ÚZEMNÍ PLÁN MĚSTA BRNA

Textová část odůvodnění Příloha č. 4
kapitola 18

ROZHODNUTÍ O NÁMITKÁCH (VČETNĚ ODŮVODNĚNÍ)

b) Veřejná projednání Návrhu ÚPmB z roku 2020 (červen)

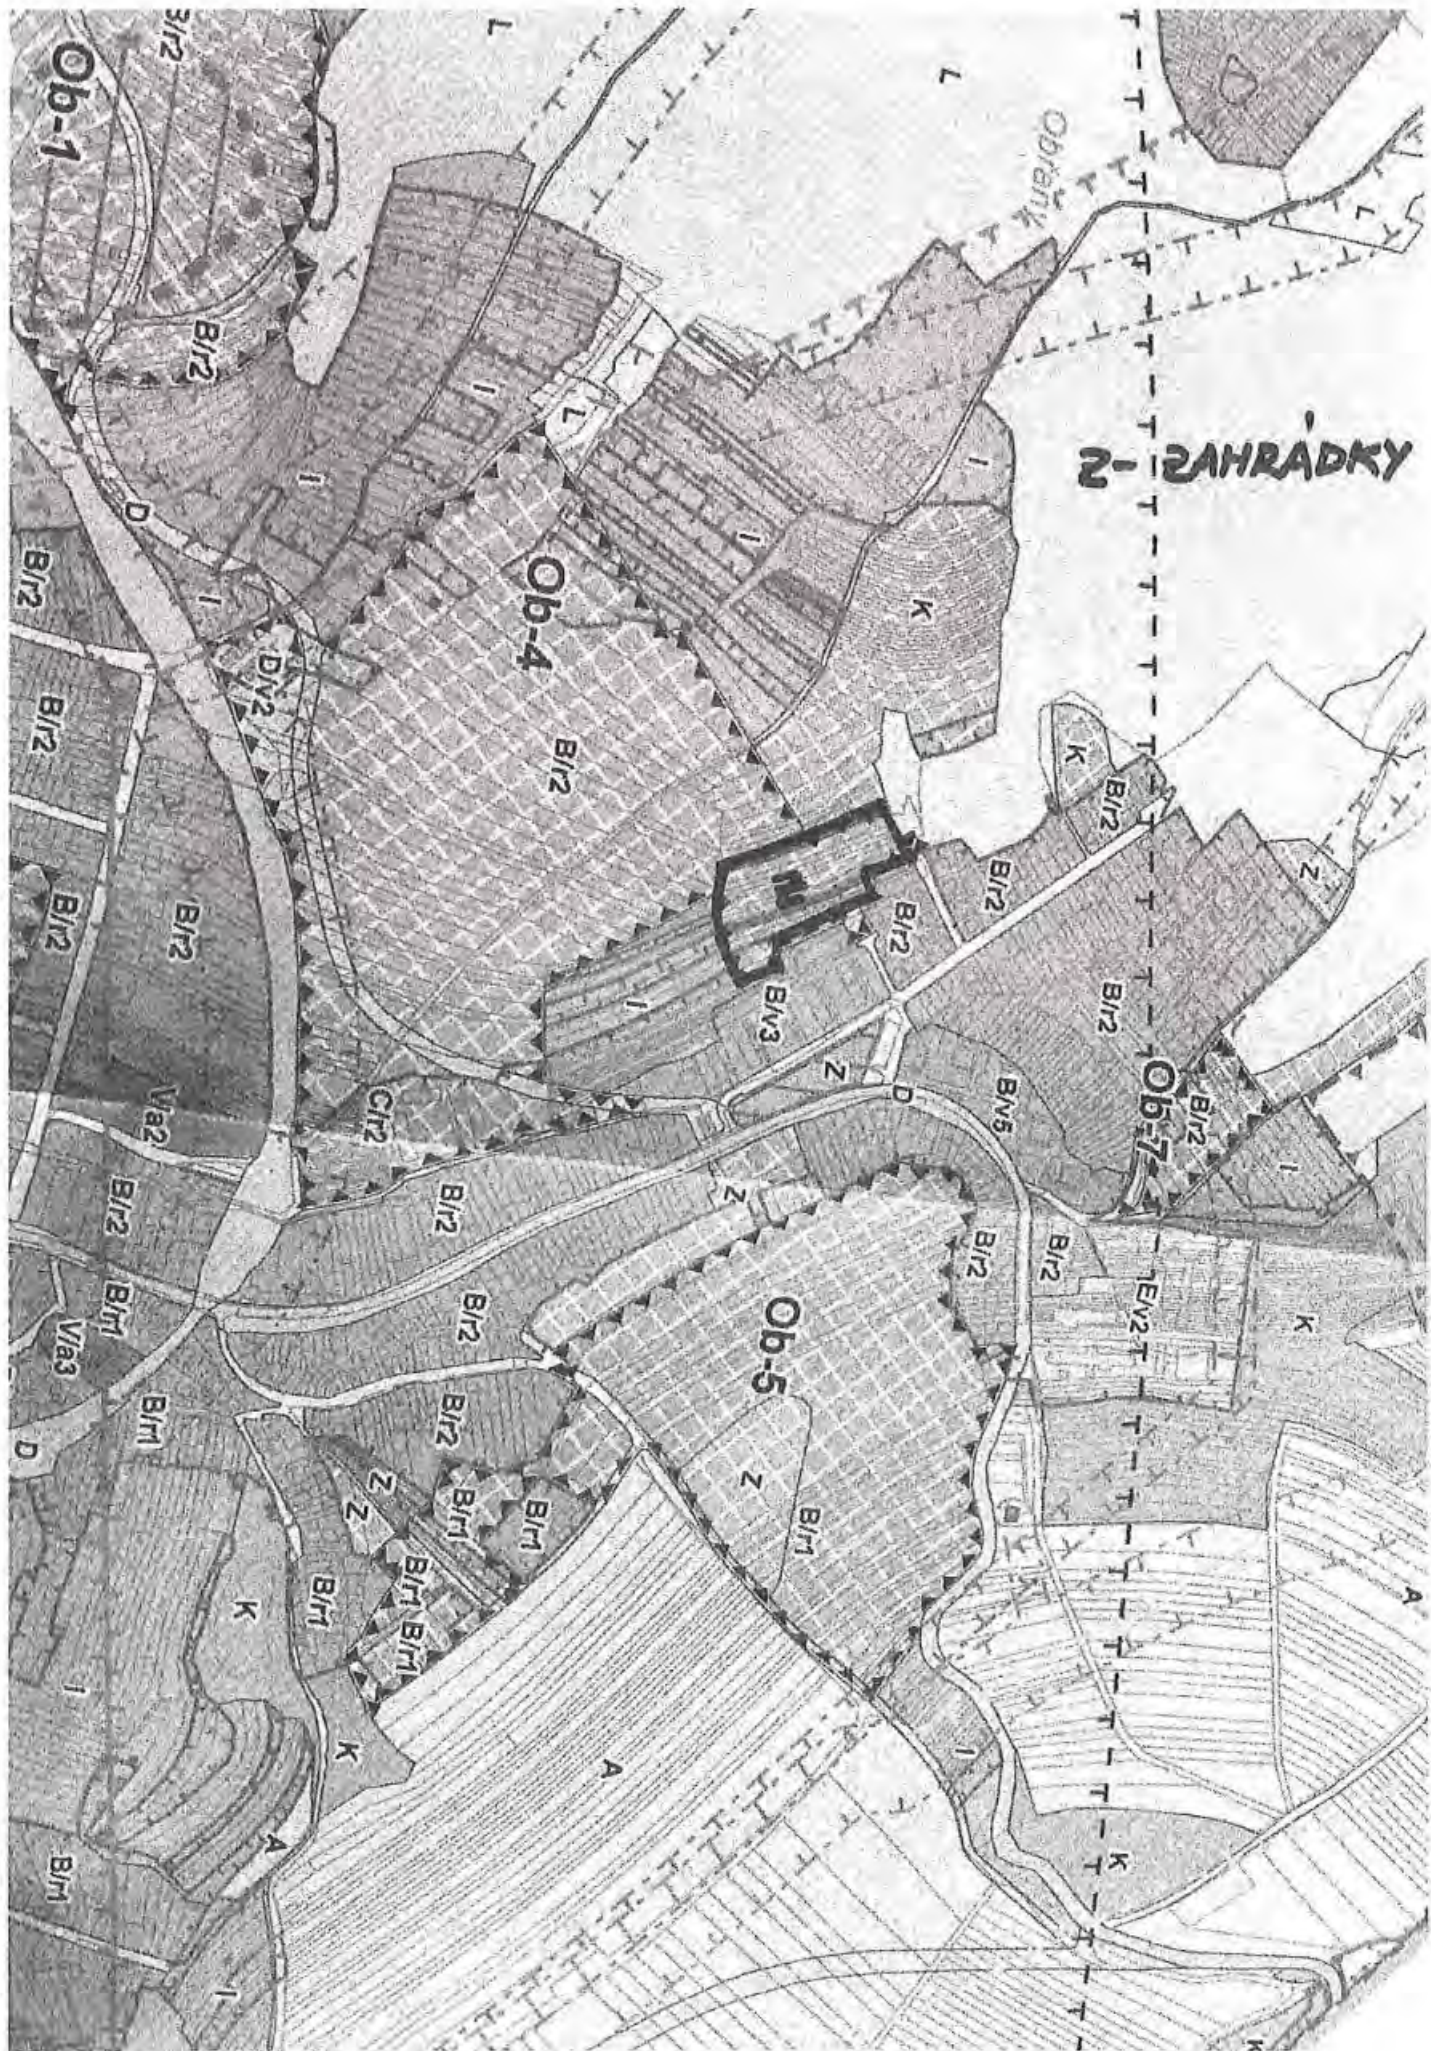
- 1) Tlumí hluk intenzivního silničního provozu stoupající výpadovky na Bílovice, která je v protisvahu.
- 2) Vyvažuje intenzivní zástavbu bytovými a navazujícími řadovými a rodinnými domy
- 3) Tím, že jsou zahrady ve svahu, rámuje obytnou lokalitu a jsou dobře viditelné ze všech přivrácených oken i z veřejného prostranství (hřiště a konečné MHD)
- 4) Tato oblast je označována jako Písec a obyvatelům je známé, že není stabilní a svah sjíždí.

V případě zastavění tohoto svahu přijde stávající obyvatelstvo, které žije v těsné blízkosti velmi frekventované silnice o přírodní čistič vzduchu.

Hluk, který byl dosud aspoň z části pohlcován zelení se bude odrážet od nových nutně terasových zdí a umocní rámus z přilehlé výpadovky, což bude stresující pro všechny obyvatele.
